## R-DCA-00259-2022

**CONTRALORÍA GENERAL DE LA REPÚBLICA. División de Contratación Administrativa.**

**RECURSOS DE OBJECCIÓN** interpuestos por las empresas: **AMÉRICA INGENIERÍA Y ARQUITECTURA S.A.** y **PIEDRA Y UREÑA ASESORES FINANCIEROS Y CONSTRUCTORES S.A.**, en contra del cartel de la **LICITACIÓN PÚBLICA N° 2022LN-000001-0023100001**, promovida por la **MUNICIPALIDAD DE CURRIDABAT**, para la *“construcción del puente vehicular para el sector de Cipreses”*-----

Captura de Pantalla No. 2 y 3. Bastión para puente de 15 metros y 18 metros respectivamente.

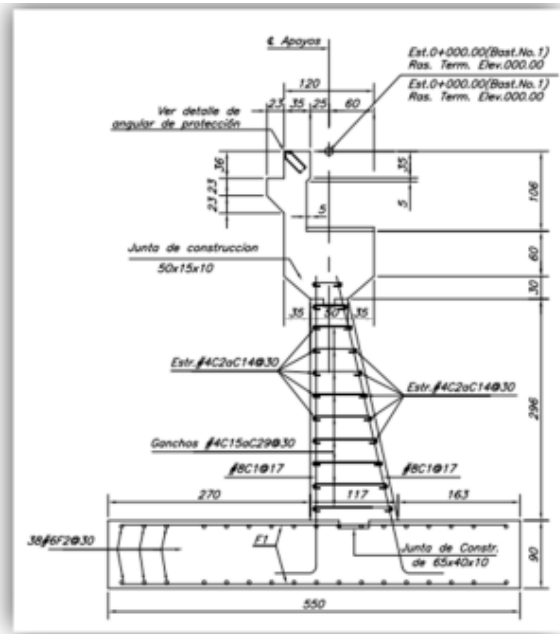
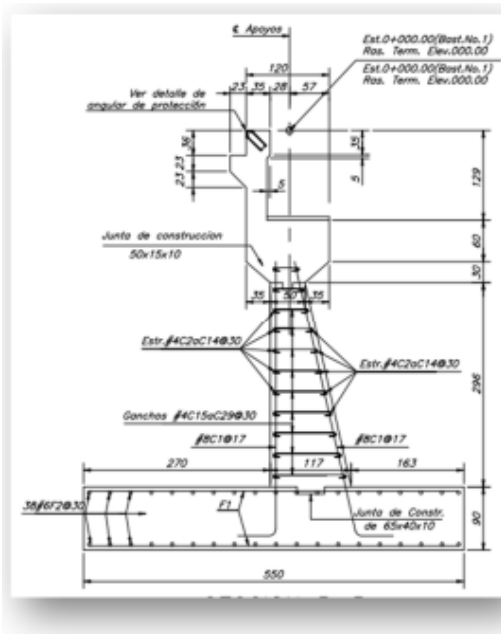
Captura de Pantalla No. 6. Bastión para puente de 30 metros / Como se puede observar los bastiones a partir de 18 metros son iguales para los puentes de 18, 22,5, 24 y 30 metros y se diferencia del bastión de 15 únicamente en 33 cm más de ancho de placa, es decir, el bastión de 15 metros tiene 2,88 m<sup>3</sup> menos que cualquier otro bastión, siendo claro que la construcción de bastiones es lo mismo para todos los puentes. Para el puente en cuestión en Cipreses, la administración presenta un bastión similar al estándar del MOPT: -----

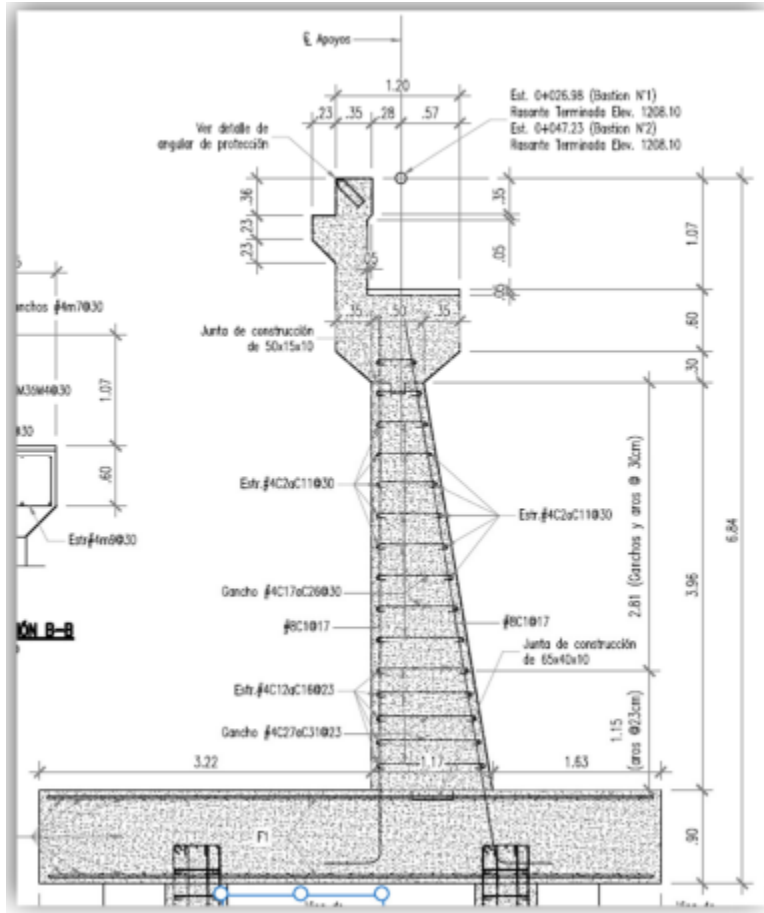
Captura de Pantalla No. 7. Bastión para proyecto de 20 metros. / Es decir, que la técnica para construir bastiones no varía de un puente de 18 metros hasta un puente de 30 metros. Estos bastiones al no tener diferenciación en la técnica constructiva son los mismos para diversas longitudes de puentes, de forma que una limitación en esta línea es ir en contra de esa limitante de la técnica, la lógica y la conveniencia. De 15 hasta los 30 metros se utiliza el mismo bastión por lo que la experiencia es viable en este rango de longitudes. Utiliza como ejemplo los carteles que publica el Banco Interamericano de Desarrollo BID, que en sus carteles acepta la experiencia de puentes desde los 12 metros, esto por cuanto el bastión del puente de 12 metros es igual al de 15 metros, el cual como se demostró arriba posee menos de 3 metros cúbicos de concreto que los subsecuentes hasta los 30 metros. Agrega que el BID entiende que por lo general los bastiones son el mayor grado de complejidad y dado que los empalmes que unen vigas es la única limitante de la longitud y que estos son iguales para todos los puentes, permiten experiencia en puentes desde los 12 metros. Adicional a esto y bajo la lógica de

Captura de Pantalla No. 11. Empalme para vigas (27 X 94) en puente de 24 metros. / 5 para un puente de 30 metros se empalma una viga 36x194 de 15 metros y dos mitades de otra viga (7,5 metros) para lograr la longitud.-----

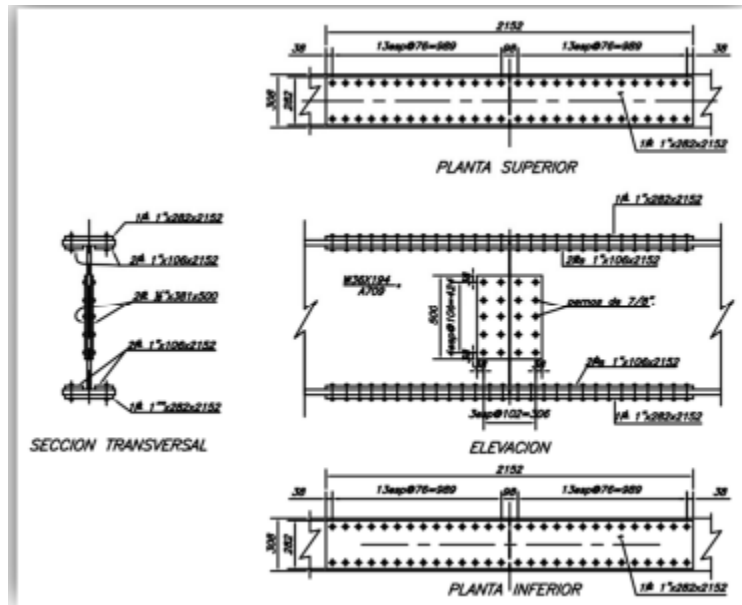
Captura de Pantalla No. 12. Empalme para vigas (36 x 194) en puente de 30 metros. / Como se puede observar, todos los empalmes llevan el mismo tipo de orificios y el mismo tipo de pernos, por lo que es evidente que la técnica es la misma variando solo la cantidad de materiales dado que son los mismos materiales para los empalmes. En el puente de Cipreses de esta contratación, la Administración presenta el siguiente empalme: -----

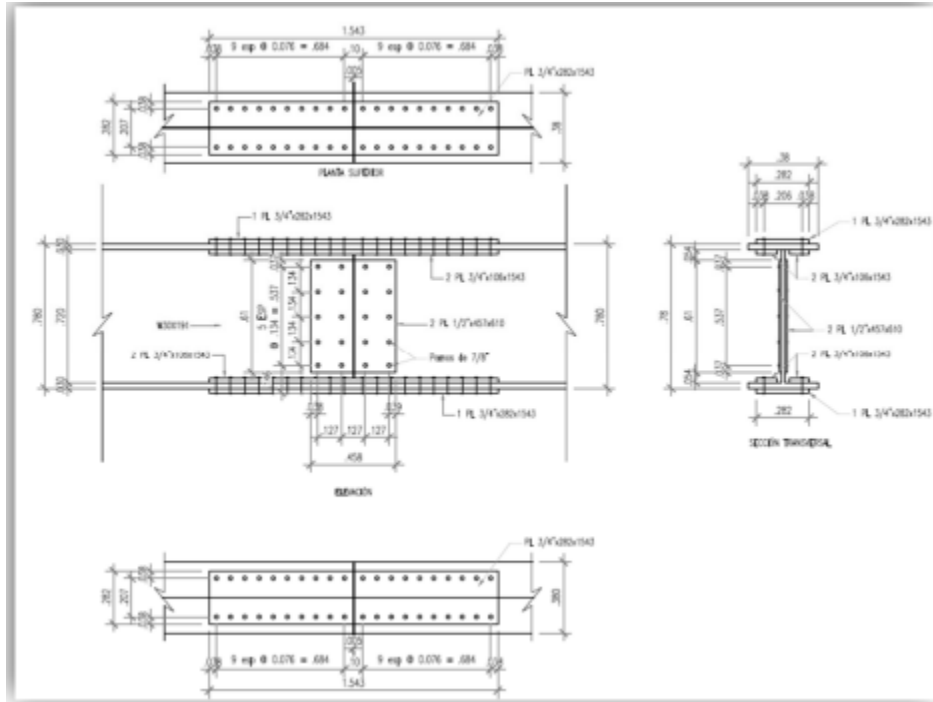
Captura de Pantalla No. 13. Empalme para vigas (30X191) en puente de 20 metros. / Ante esto es claro que la única diferencia entre un puente de una vía a un puente de dos vías es la cantidad de vigas que utiliza el mismo, pero quien puede hacer un puente de un carril para cualquier longitud puede hacer un puente de dos carriles para esa misma longitud. Siendo que: limitar la experiencia en el ancho del puente es un elemento restrictivo que va en contra de la lógica y la técnica constructiva, siendo este el límite de la discrecionalidad. Estima que en Costa Rica son pocas las entidades que regularmente licitan puentes, siendo estas las CNE, INDER y CONAVI, los gobiernos locales por sus limitantes presupuestarias no acostumbran a licitar este tipo de obras. Manifiesta que entidades como la CNE, INDER y CONAVI en sus carteles únicamente establecen admisibilidad por la longitud de los puentes y no por el ancho. Señala que esta contratación presenta uno de los mayores incentivos para la participación de empresas PYME en este tipo de obras, otorgando un puntaje adicional por “factores sustentables”, sin embargo, la limitación en experiencia (doble limitación) prácticamente no permite la participación de ninguna PYME. Menciona que el ejemplo de la contratación del puente sobre el Río Pirro a la entrada de Heredia, promovida la Municipalidad de Heredia en el año 2021, incluyendo una doble limitación para un puente de 18 metros de longitud, limitando también la experiencia a anchos de 30 metros, en la que solo participaron las 4 empresas más grandes del
